No. LP-MXL-PRON-008-2025

ACTA DE JUNTA DE ACLARACIONES

De conformidad con las bases de la Licitación Pública No. LP-MXL-PRON-008-2025 relativa a los trabajos de: **INSTALACIÓN DE SEMÁFORO EN EL CRUCERO DE BLVR. MANUEL GÓMEZ MORÍN Y CALZ. LOMBARDO TOLEDANO, MEXICALI, B.C.**, correspondiente al recurso del Programa Normal (PRON 2025), se celebra la presente junta de aclaraciones.

Autobahn Series ATBM Roadway

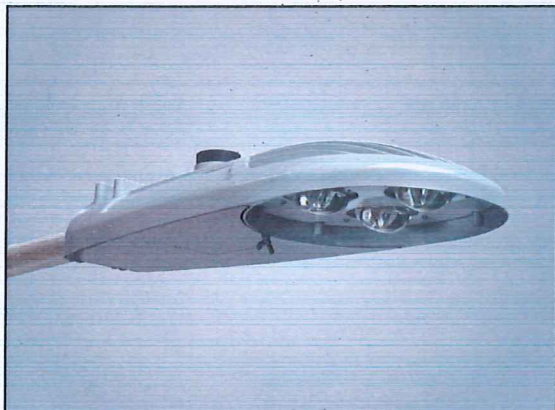
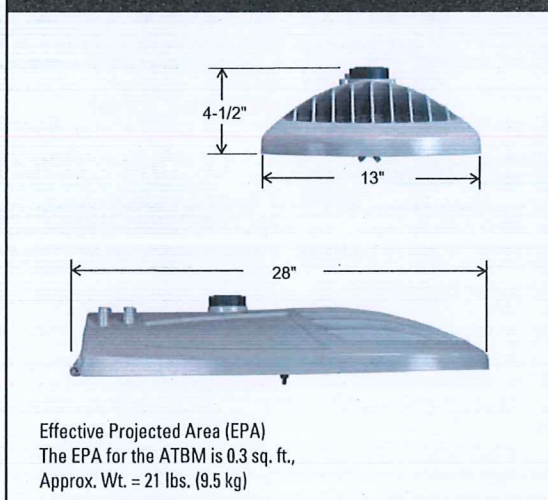
14. Con respecto al catálogo de conceptos, concepto con clave A.33. Podría la convocante dar más especificaciones, isométrico, plano constructivo e imagen de la luminaria led tipo AUTOVAHN.

RESPUESTA: La dependencia se compromete a enviar esta información vía correo electrónico a los participantes.

Por medio del presente y en referencia a la junta de aclaraciones celebrada el día 14 de abril de 2025, referente a la obra: **"INSTALACIÓN DE SEMÁFORO EN EL CRUCERO DE BLVR. MANUEL GÓMEZ MORÍN Y CALZ. LOMBARDO TOLEDANO, MEXICALI, B.C."**, bajo el procedimiento número LP-MXL-PRON-008-2025, se envía anexo a esta circular, los planos de detalle y ficha técnica de luminaria tipo AUTOBAHN solicitados para la ejecución de los siguientes conceptos:

STATE OF CALIFORNIA
 DEPARTMENT OF TRANSPORTATION
**SIGN ILLUMINATION
 INTERNALLY ILLUMINATED
 STREET NAME SIGN**

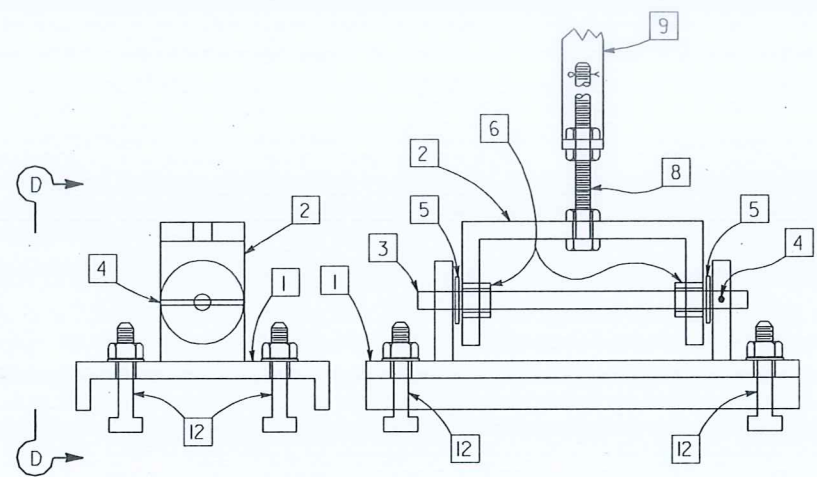
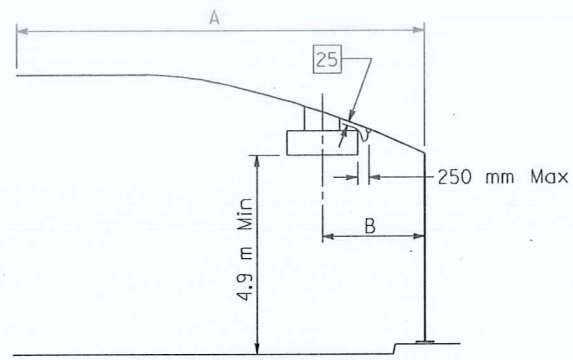
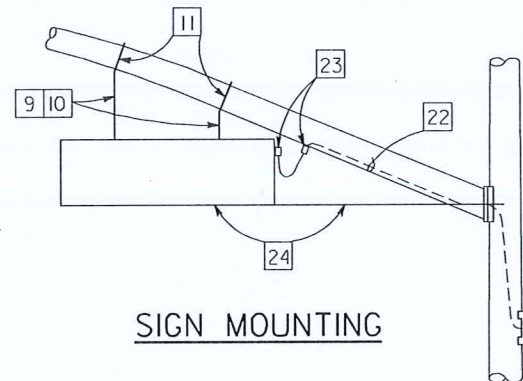
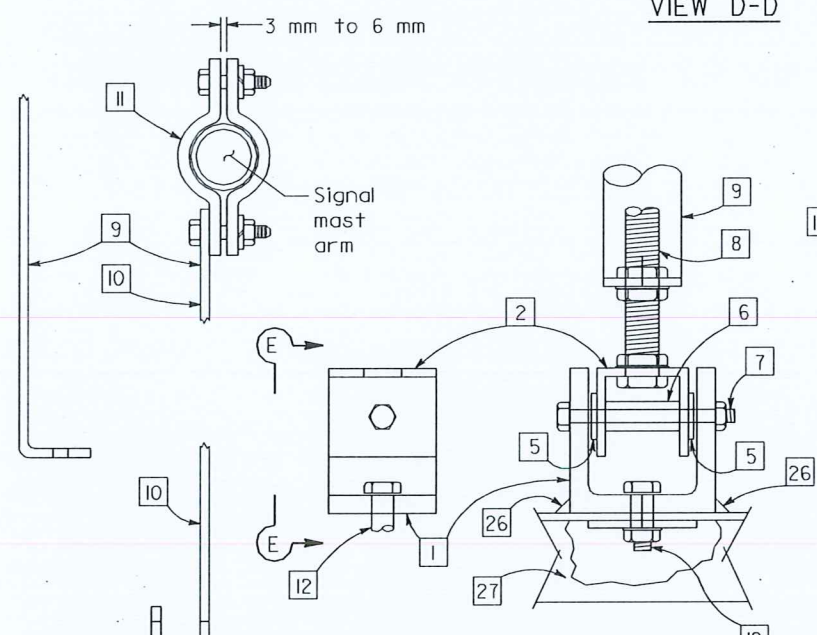
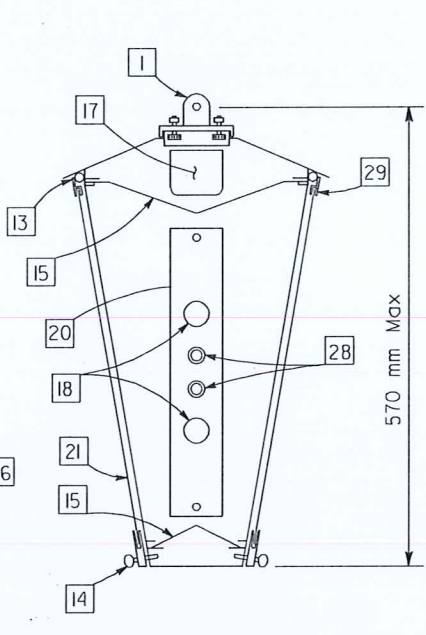
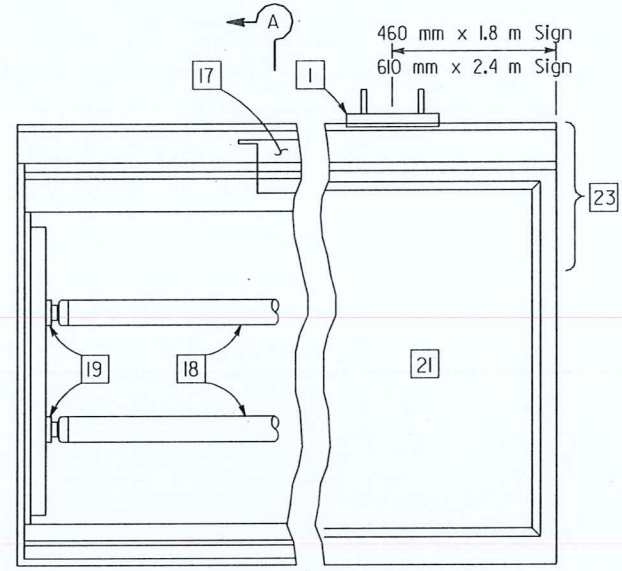
13. Con respecto al catálogo de conceptos, concepto con clave A.29. Podría la convocante dar más especificaciones, isométrico, plano constructivo e imagen de la nomenclatura luminosa.

RESPUESTA: La dependencia se compromete a enviar esta información vía correo electrónico a los participantes.

LETRERO DE IDENTIFICACION DE EJECUCION DE OBRA

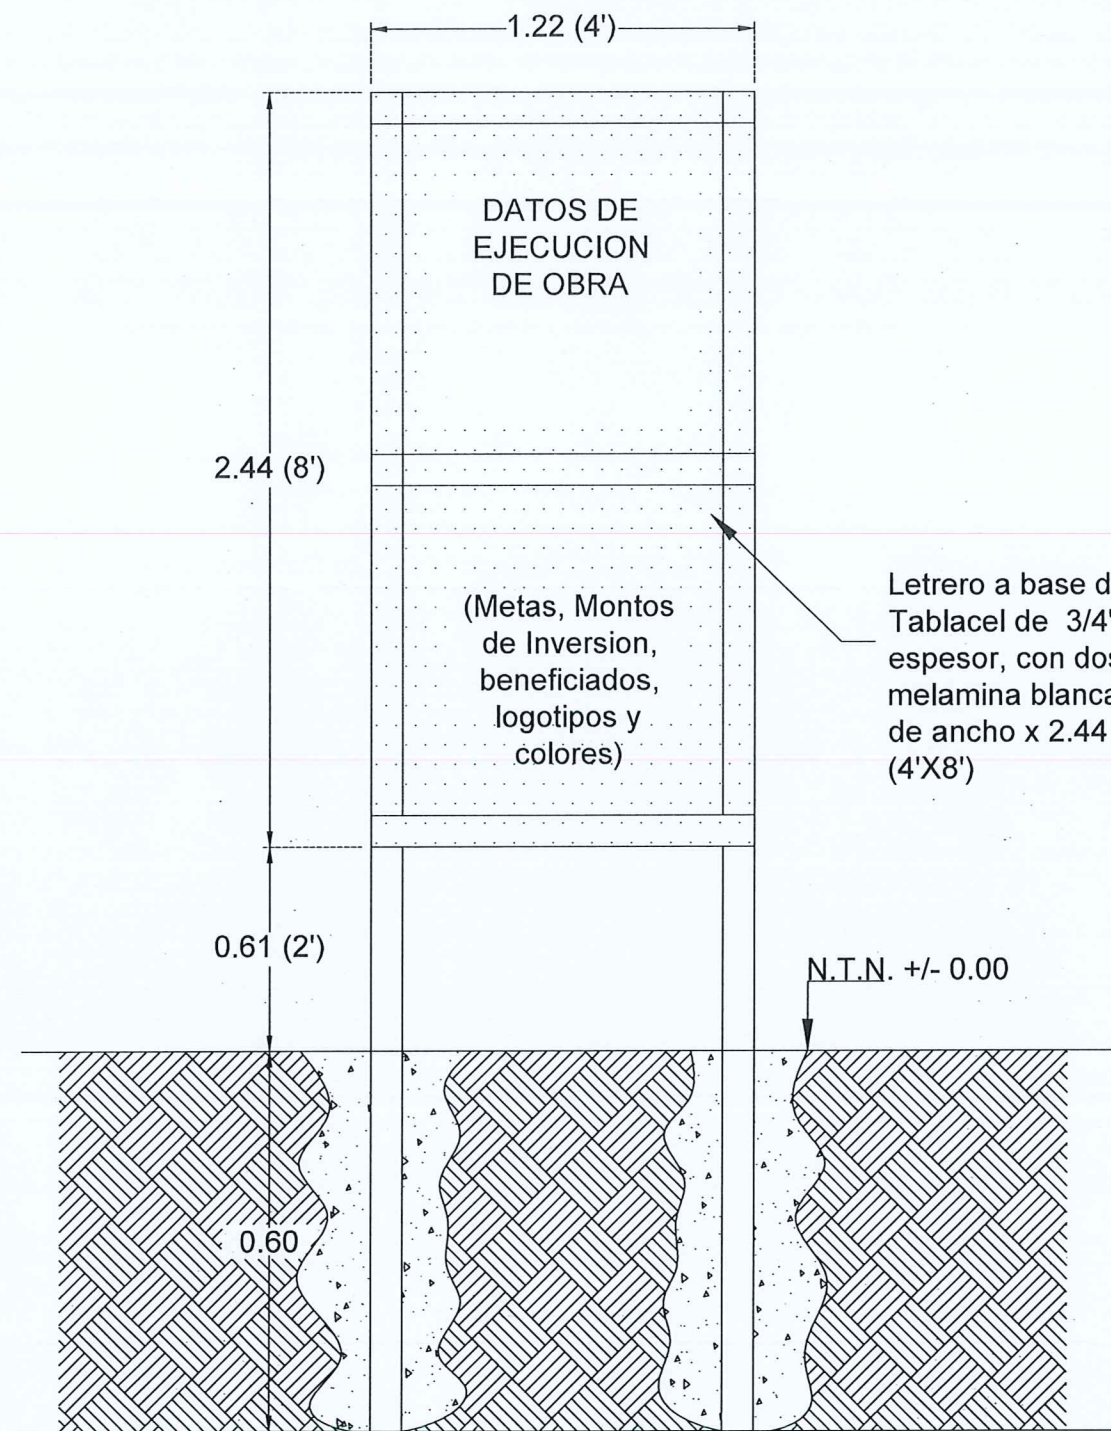
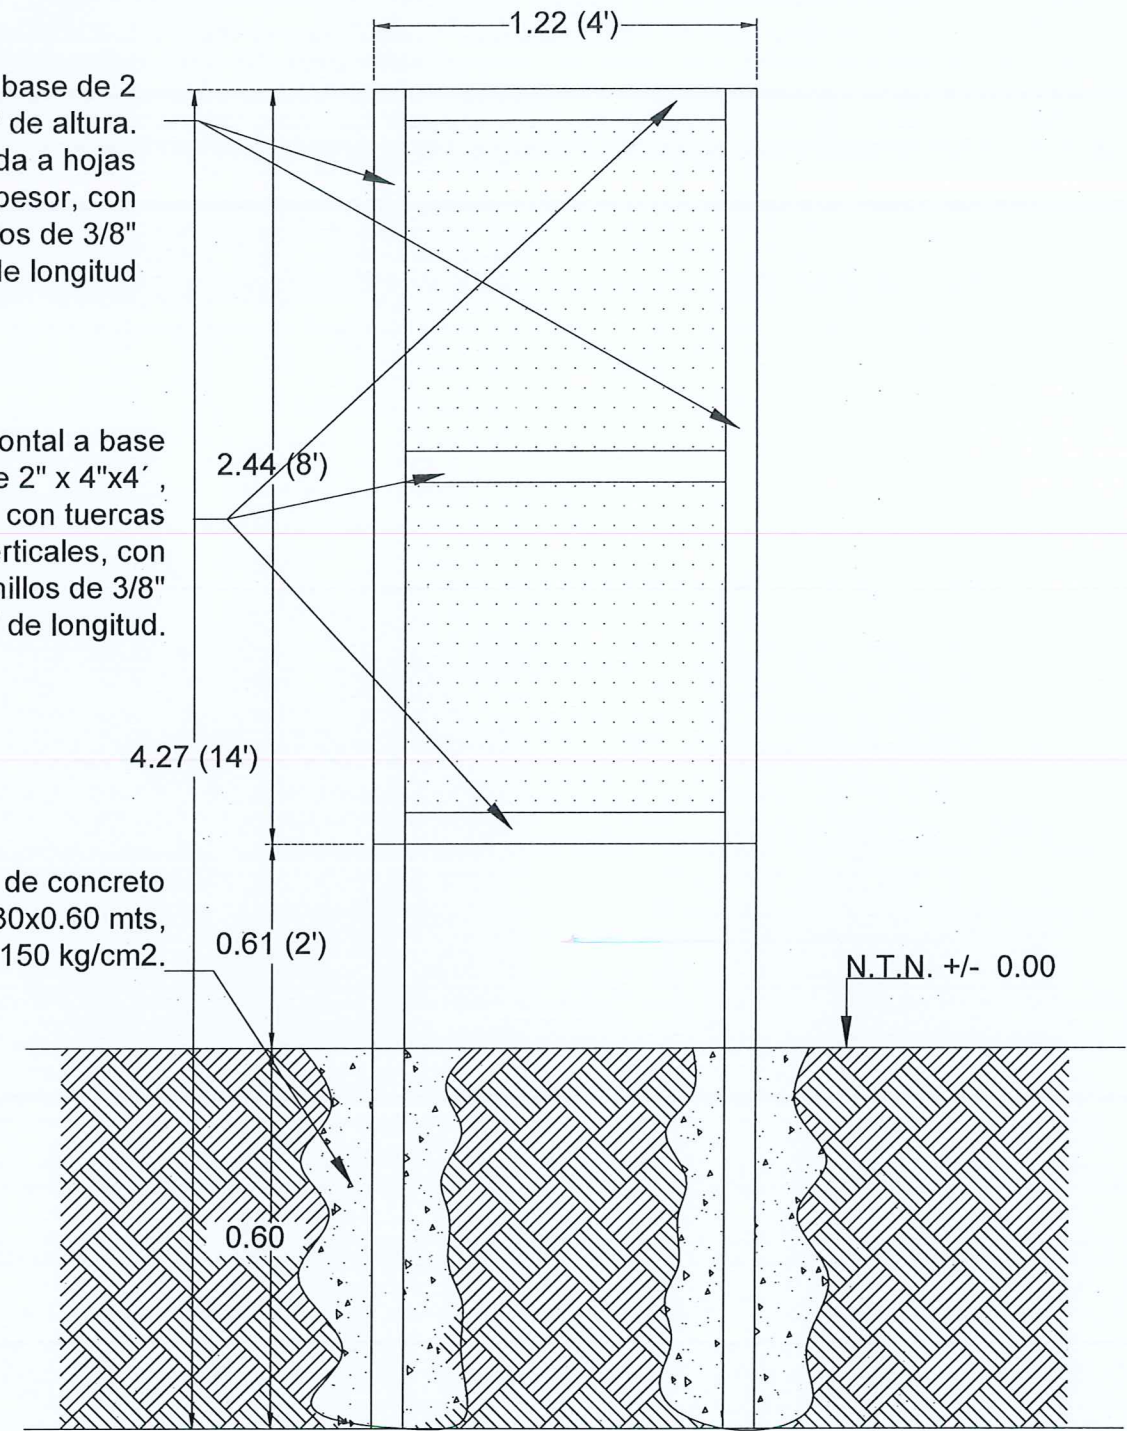
15. Con respecto al catálogo de conceptos, concepto con clave A.34. Podría la convocante dar más especificaciones, isométrico, plano constructivo e imagen para el letrero de identificación de obra.

RESPUESTA: La dependencia se compromete a enviar esta información vía correo electrónico a los participantes.

A 34	SUMINISTRO Y COLOCACIÓN DE LETRERO DE IDENTIFICACIÓN DE OBRA DE 4'x8', INCLUYE: IMPRESIÓN DIGITALIZADA 4'x8', HOJA DE TABLACEL CON DOS CARAS DE MELAMINA BLANCA DE 3/4"x4'x8', 3 BARROTES DE 2"x4"x4', 2 BARROTES DE 4"x4"x14', TORNILLOS DE 3/8"Øx8", TUERCAS, RONDANAS, 2 BASES DE CONCRETO f _c =150 KG/CM ² DE 0.30x0.30x0.60 M, SUMINISTRO DE MATERIALES, MANO DE OBRA Y EQUIPO.

PLAN VIEW OF
TOP MOUNTINGS

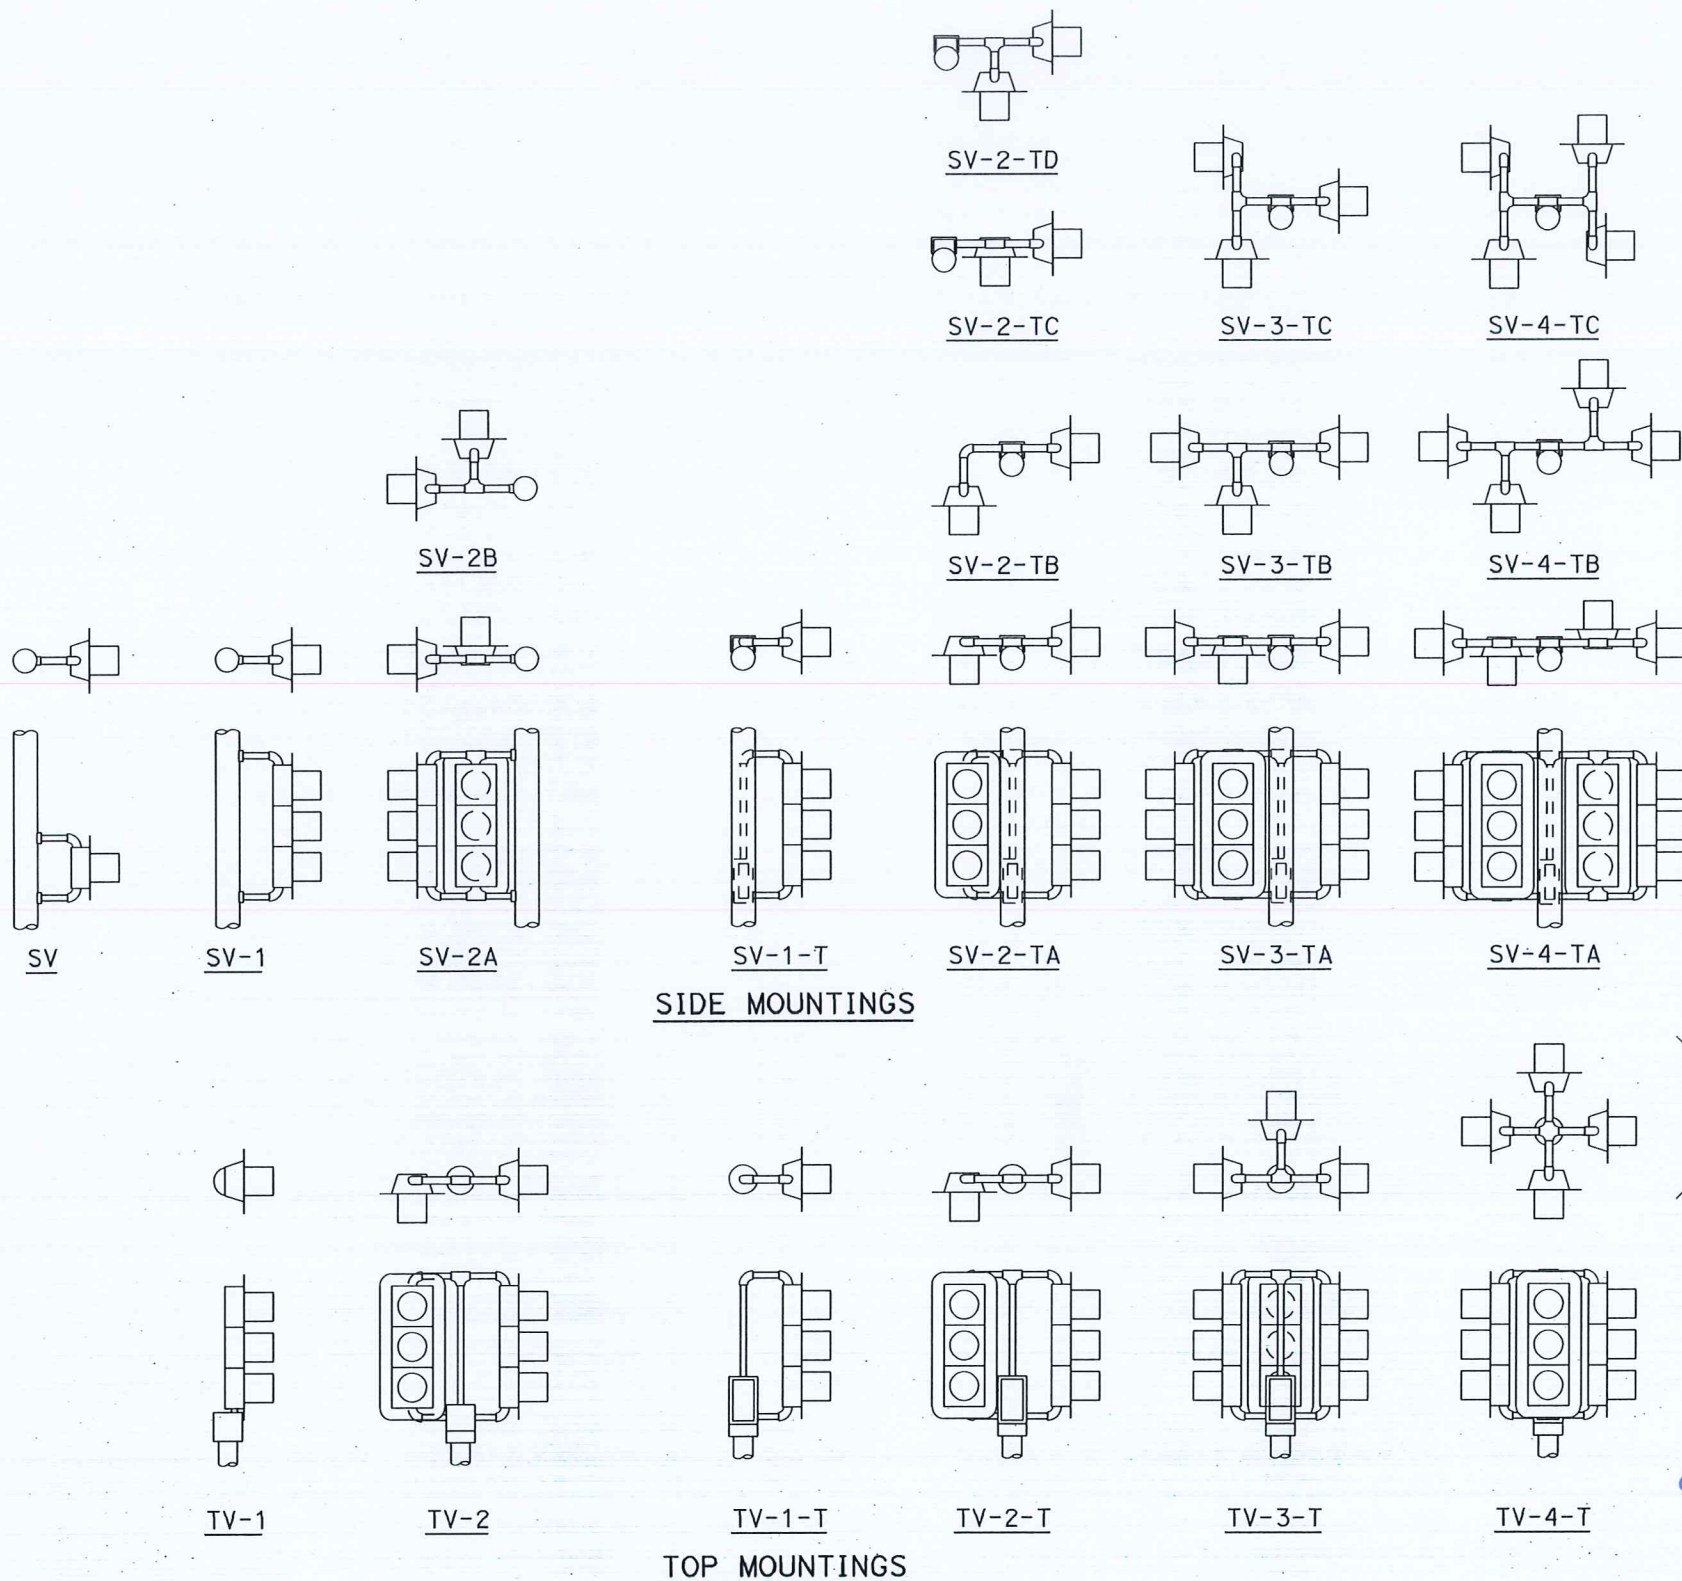
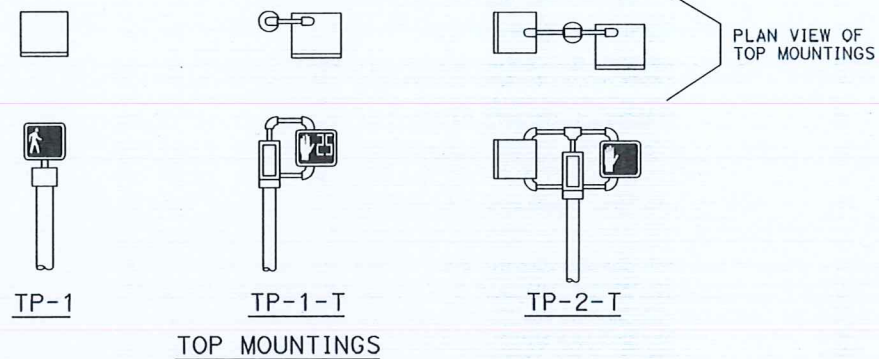
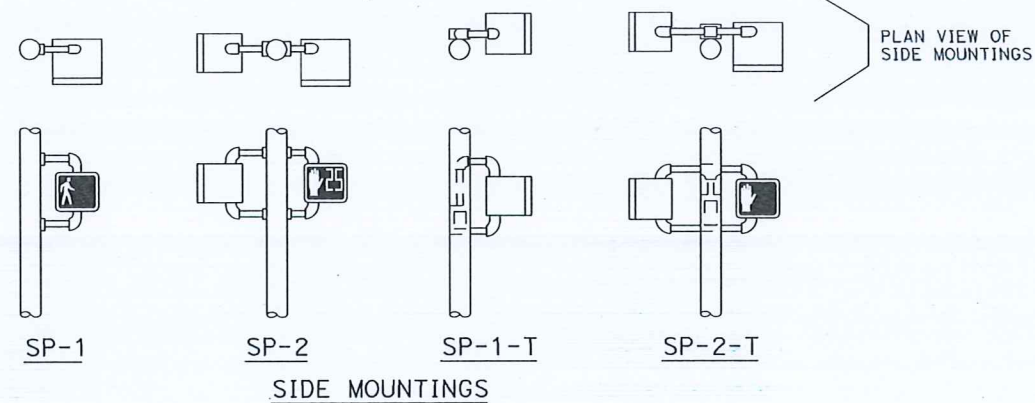
10. Con respecto al catálogo de conceptos, concepto con clave A.10, A.11, A.12 Y A.13. Se solicita a la convocante dar más especificaciones, isométrico, plano constructivo e imagen de los soportes lateral doble para cajón peatonal, lateral doble para cajón vehicular, superior sencillo para cajón vehicular y soporte tipo más para acoplar sección a ménsula.

RESPUESTA: La dependencia se compromete a enviar esta información vía correo electrónico a los participantes.

CLAVE	CONCEPTO
A 10	SUMINISTRO Y COLOCACIÓN DE SOPORTE LATERAL DOBLE PARA CAJÓN PEATONAL.
A 11	SUMINISTRO Y COLOCACIÓN DE SOPORTE LATERAL DOBLE PARA CAJÓN VEHICULAR.
A 12	SUMINISTRO Y COLOCACIÓN DE SOPORTE SUPERIOR SENCILLO PARA CAJÓN VEHICULAR.
A 13	SUMINISTRO Y COLOCACIÓN DE SOPORTE TIPO "MAS" PARA ACOPLAR SECCIÓN A MÉNSULA.
A 17	SUMINISTRO Y COLOCACIÓN DE RESPALDO RANURADO PARA SEMÁFOROS DE 3 SECCIONES 12" MAS.
A 29	SUMINISTRO Y COLOCACIÓN DE NOMENCLATURA LUMINOSA PARA COLOCAR EN MÉNSULA DE SEMÁFOROS, CON FOCOS LED DE 6' CON LETRERO Y FLECHA EN AMBOS LADOS CON LEYENDA DEL NOMBRE DE CALLE, LETRAS BLANCAS EN FONDO AZÚL, TIPO DE LETRA ARIAL. INCLUYE: HERRAJES PARA SU COLOCACIÓN, FOCOS FLUORESCENTES DE 6', PORTA FOTOCELDA, FOTOCELDA DE CANDADO, CONEXIONES Y PRUEBA DE FUNCIONAMIENTO.
A 33	SUMINISTRO E INSTALACIÓN DE LUMINARIA LED TIPO AUTOBAHN DE 135 W, 17400 LÚMENES, 120-277V, CURVA DE DISTRIBUCIÓN II, 4000K CCT, 70 CRI Min, RECEPTÁCULO NEMA 3 PIN, 2 TORNILLOS DE SUJECIÓN, CAT. ATBM P40 MVOLT R2 MARCA AMERICAN ELECTRIC. INCLUYE: FOTOCELDA TIPO TWIST-LOCK, MARCA DTL.
